**Maciej Stryjecki**  
Pełnomocnik  
**Polenergia Bałtyk III Sp. z o.o.**  
ul. Krucza 24-26  
00-526 Warszawa

**Pani**  
**Hanna Dzikowska**  
**Regionalny Dyrektor Ochrony Środowiska**  
**w Gdańsku**  
ul. Chmielna 54/57  
80-748 Gdańsk

W odpowiedzi na wezwanie do złożenia wyjaśnień informacji zawartych w raporcie o oddziaływaniu na środowisko morskiej farmy wiatrowej Bałtyk Środkowy III (pismo z dnia 29.09.2015 r. sygn. RDOŚ-GD-WOO.4211.12.2015.KP.10), jako pełnomocnik Polenergia Bałtyk III Sp. z o.o. (pełnomocnictwo w aktach sprawy) przedstawiam poniżej żądane informacje.

Fotografia 2. Praca kurtyny bąbelkowej podczas budowy morskiej farmy wiatrowej

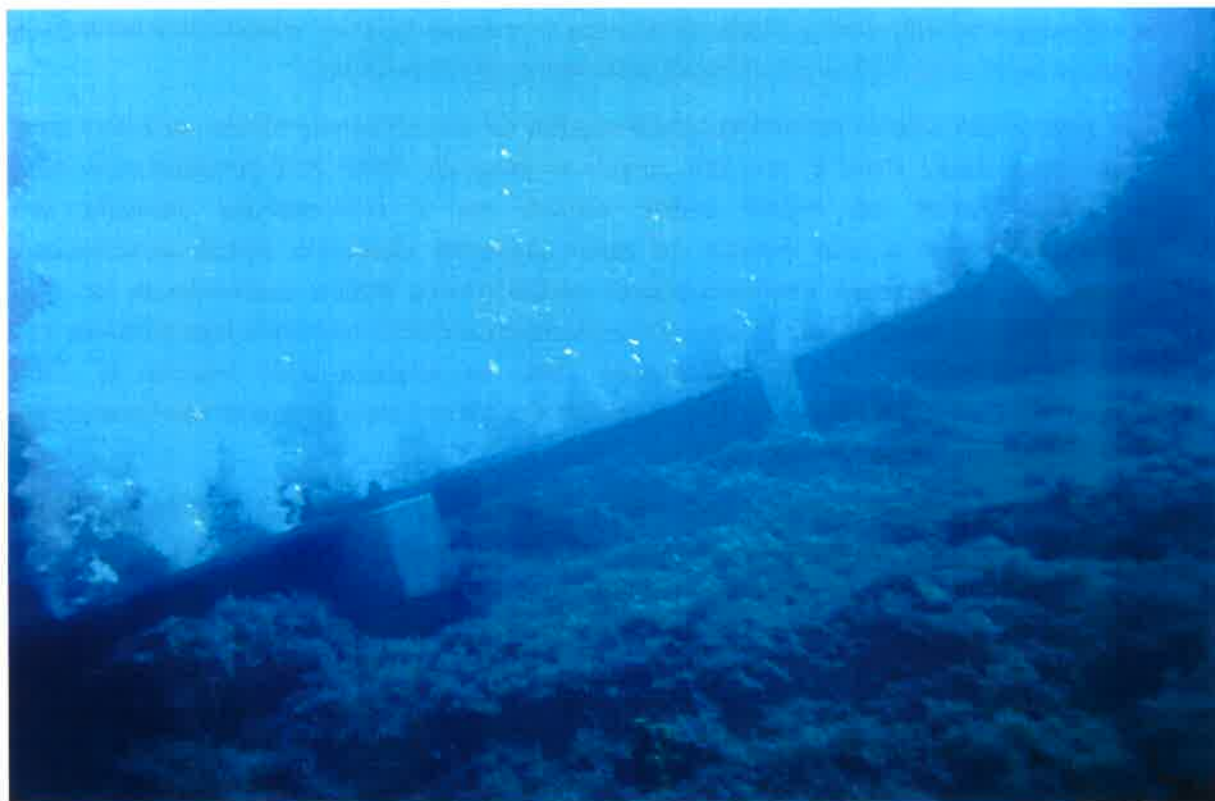
4. *W zaleceniach działań minimalizujących negatywne oddziaływanie hałasu na ryby i ssaki morskie czytamy (Tom V, str. 15): „użycie w projekcie MFW BSIII fundamentów typu monopal, jacket lub tripod będzie wiązało się z koniecznością wbijania pali fundamentowych w dno morskie. W takim wypadku niezbędne będzie zastosowanie rozwiązań technicznych minimalizujących oddziaływanie hałasu podwodnego na ryby i ssaki morskie. Rozwiązania te powinny zagwarantować takie obniżenie jego poziomu, aby na granicy najbliższego obszaru Natura 2000, chroniącego ssaki morskie tj. Ostoi Słowińskiej, nie był większy, niż 171 dB re 1μPa<sup>2</sup>\*s. Należy wskazać konkretne rozwiązania techniczne minimalizujące ww. oddziaływanie.*

Uprzejmie wyjaśniamy, że w raporcie wskazano konkretne rozwiązanie techniczne, które umożliwia ww. redukcję hałasu podwodnego. Jest nim kurtyna bąbelkowa (ang. *bubble curtain*), tj. układane na dnie urządzenie, które wytwarza kurtynę z unoszących się w górę pęcherzyków powietrza wokół wbijanego pala fundamentowego, znacząco redukując w ten sposób hałas podwodny. Jest to rozwiązanie obecnie powszechnie stosowane przy budowie morskich farm wiatrowych i podobnych obiektów np. platform wydobywczych na świecie. Pracę takiej kurtyny podczas budowy morskiej farmy wiatrowej Borkum West II przedstawia poniższe zdjęcie:
